HENVENDELSER MODTAGET I HØRINGSPERIODEN

**NABOORIENTERING
TEGLHOLMSGADE 25-27**

**DISPENSATION FRA TILLÆG 4 TIL
LOKALPLAN 310 TEGLVÆRKSHAVNEN**

Bilag 05 - Volumen

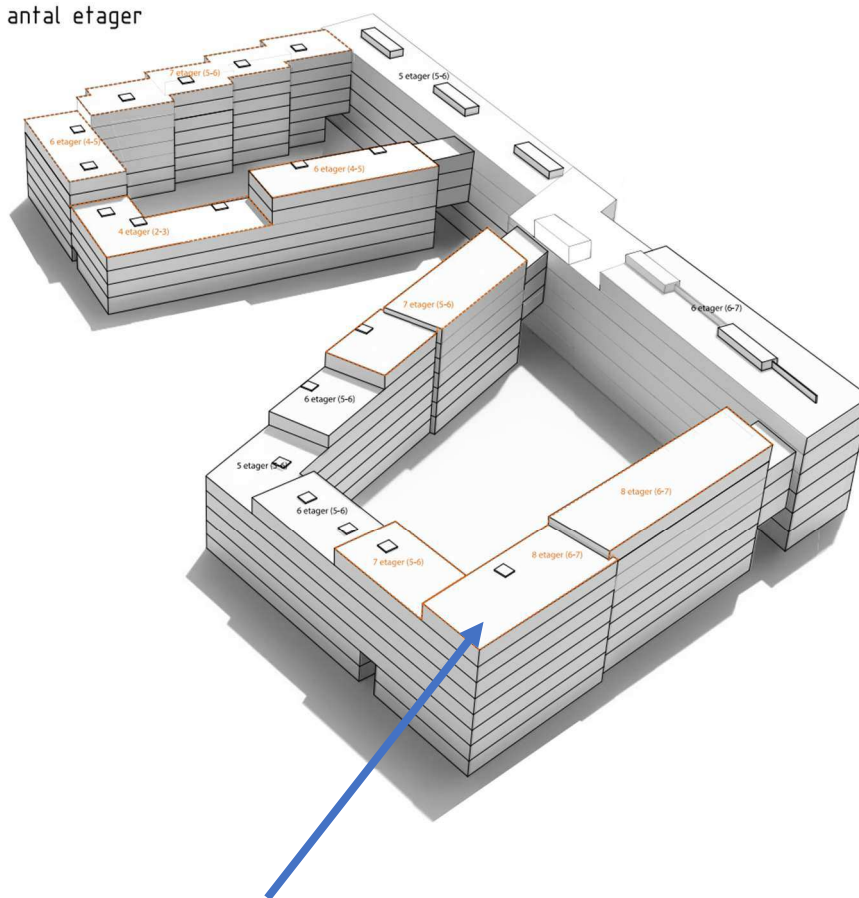
Der gøres indsigelse i mod en forøgelse af bygningshøjden til 8 etager i bygningens sydvestlige hjørne, markeret med blå pil nedenfor.

Lokalplanen tillader ikke 8 etager i dette hjørne af bygningen og dette vil gå ud over lysindfaldet og vil formindske muligheden for at se himmel i et antal lejligheder i EF Kridtholmen.

I lokalplanen er der lagt op til at bygningen er højest mod sydøst (erhvervsdelen) og derefter nedtrappes mod den blå pil, hvilket også giver mest mening i forhold til at bygningen ikke skygger i sin egen gård.

Det fremgår af eksempelvis af skyggediagrammerne at den store gård vil være skyggebelagt stort set hele dagen bortset fra perioden omkring midsommer.

Skyggediagrammerne mangler i øvrigt en beskrivelse af forholdene den 21. december. Til gengæld vises både den 21. marts og 21. september som af gode grunde er ret identiske.
